PROJECT
“Herinrichting openbare ruimte Centrumplan Heteren”

REACTIENOTA
op het voorlopig ontwerp van de 1^e fase

Registratienummer 20int03084

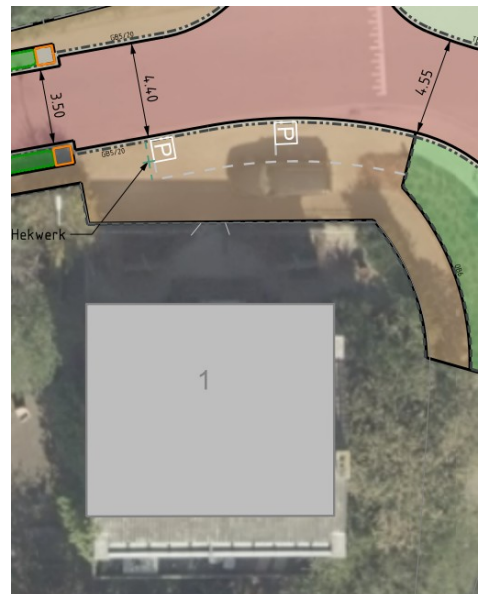
Ik heb het fraaie plan vd Kastanjelaan 1a bestudeerd. Wat mij opvalt is dat tussen Nr 11b en 7a twee algemene parkeerplaatsen zijn verdwenen. Twee van de overgebleven plekken worden in de praktijk nauwelijks of niet gebruikt, omdat deze onder 2 enorme Kastanjabomen liggen. Vanwege vogelpoep (hele jaar door) en vallende kastanjes (tijdelijk, maar tot grote schade leidend). Tijdens de informatie avonden is er duidelijk aangegeven dat er niet minder plekken mogen komen. Nu zijn juist 2 zeer bruikbare en altijd gevulde plekken verdwenen. De bewoner die heeft aangegeven dat deze plekken kunnen verdwijnen omdat hijzelf genoeg plek op terrein heeft, is juist degene die zijn auto's aan de dijk parkeert. Er is in de beoogde nieuwe situatie geen plek voor bv bezoek.

Op de door u aangegeven locatie zijn inderdaad twee parkeerplaatsen verdwenen, maar ten oosten van 11b zijn juist parkeerplaatsen toegevoegd. Het totaal aantal parkeerplaatsen is dan ook toegenomen.

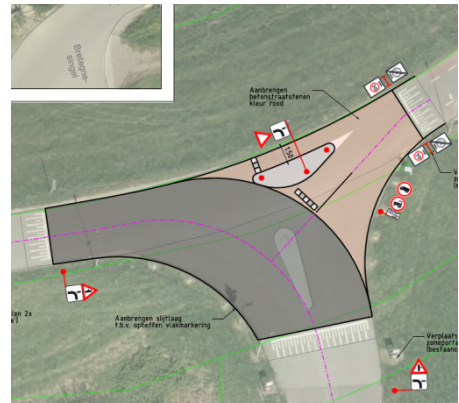
Verzocht wordt te overwegen om rammelstroken over de breedte van de weg toe te voegen om de snelheid door motoren en de daarmee gepaarde geluidsoverlast te kunnen verlagen en éénrichting verkeer in te stellen.

Rammelstroken worden niet toegepast, deze kunnen door de smalle rijbaan leiden tot verkeersonveilige situaties voor fietsers en motoren. De weg blijft bereikbaar voor twee richtingen. Zie daarvoor ook het antwoord op reactie 4.
